Oggetto: Osservazioni in merito al progetto Autostrada Regionale Cispadana

ALLEGATO 2

QRPM_2_1_1_8_-_Ricettori_FTROA_Ferrara-TAV_8.pdf (1 pagina)

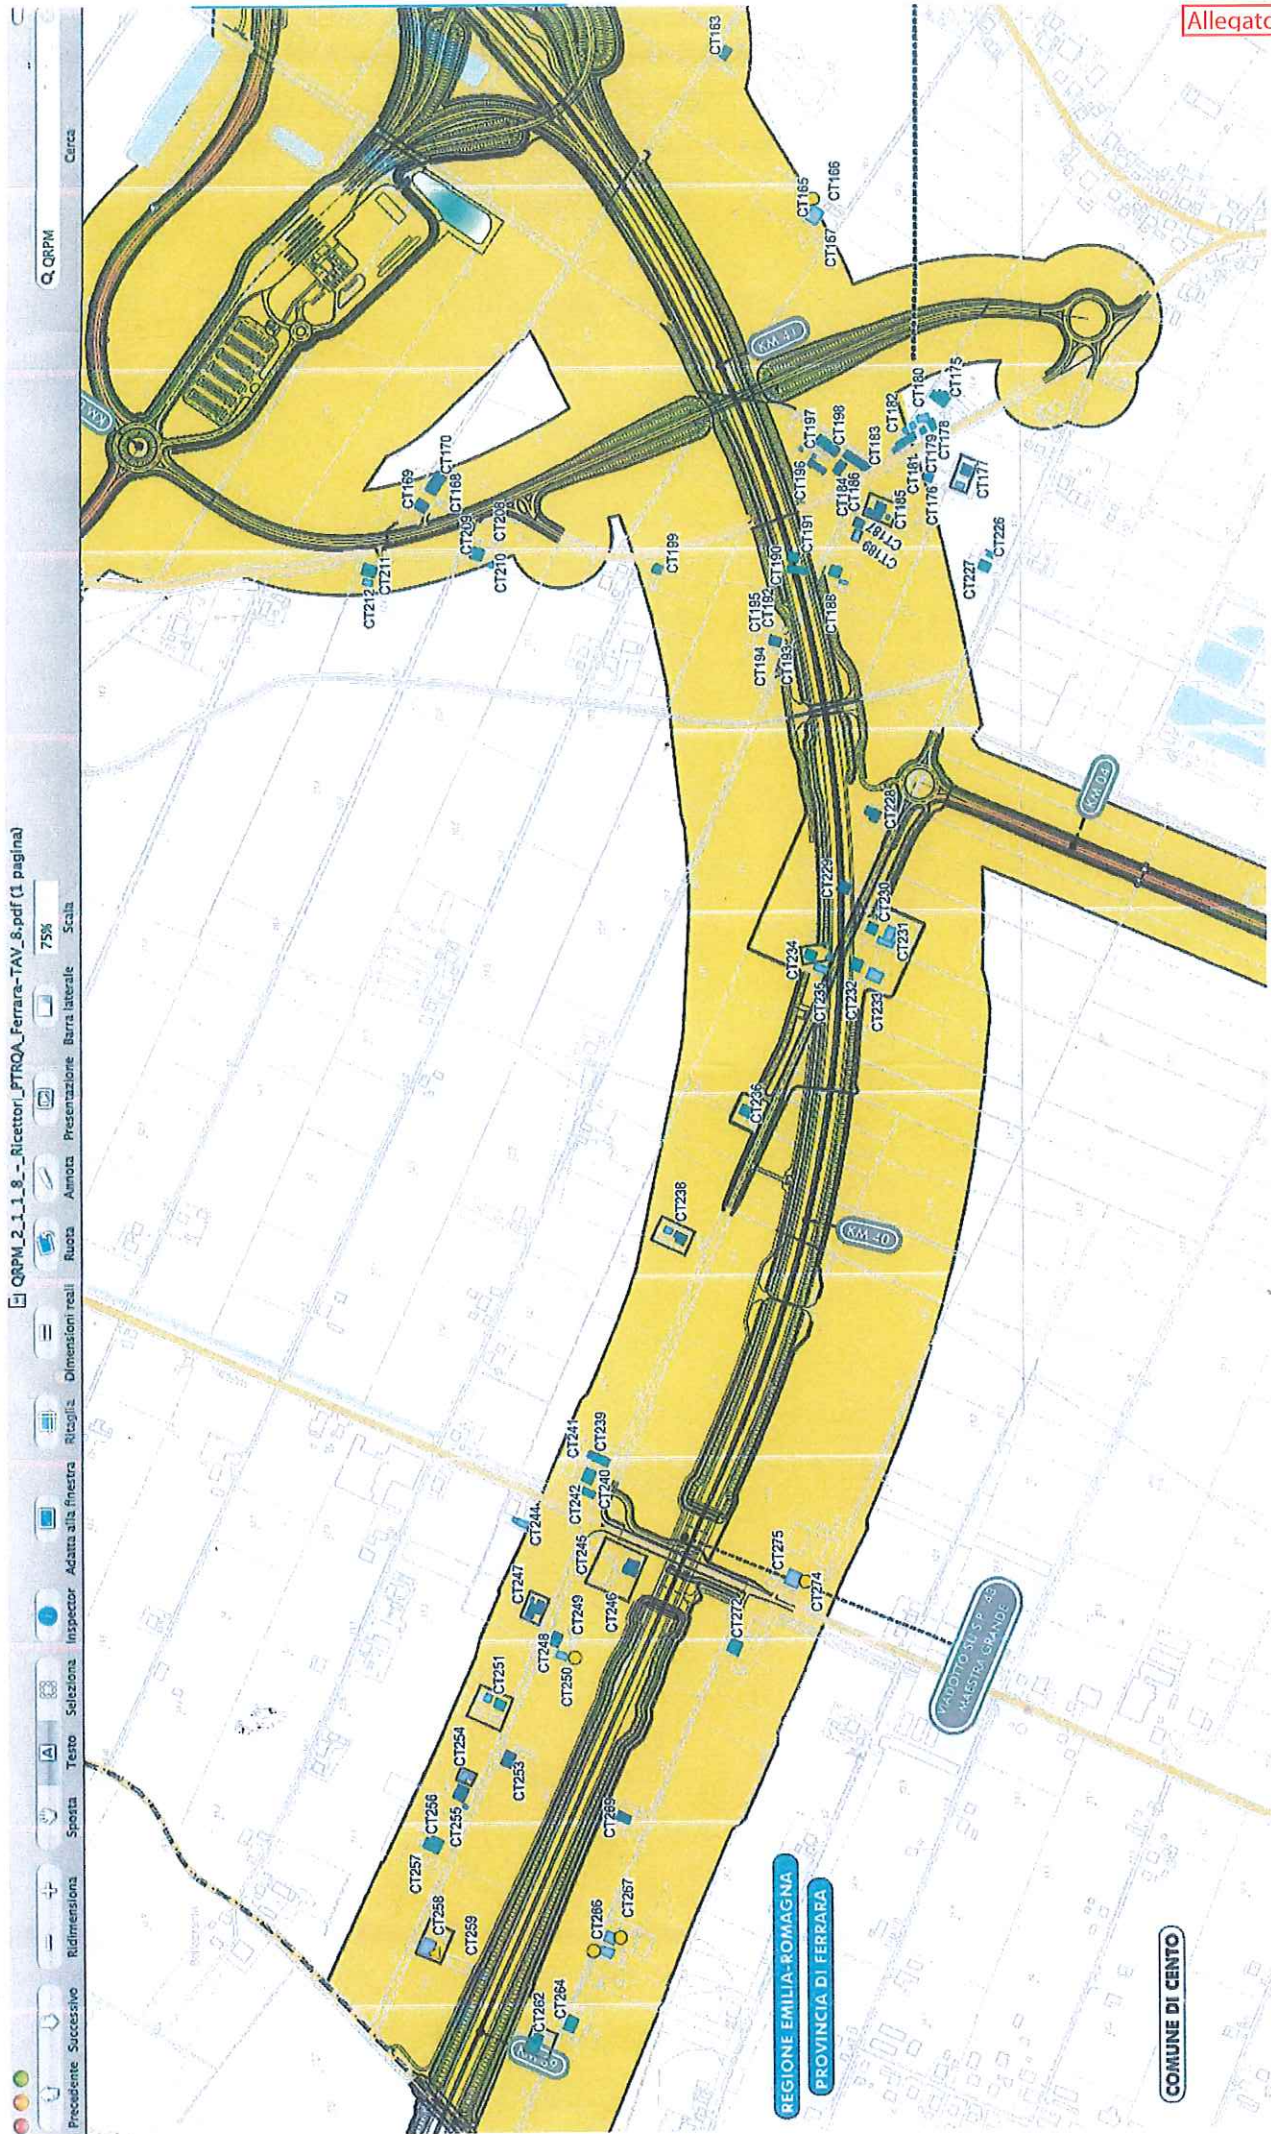
Sottolineo che l'autostrada Cispadana, come da quadro di riferimento progettuale in Allegato 2 (variante cavalcavia via Maestra Grande), è progettata secondo le tradizionali tecniche, viadotto di altezza variabile da 4 a 6 m. e pertanto impattarebbe numerose abitazioni in prossimità della frazione di Pilastrello , via Monsignore di Sotto, via Minelli, via Tassinari, con distanze dai bordo esterno della carreggiata da pochi metri a distanze inferiori a 150 mt.
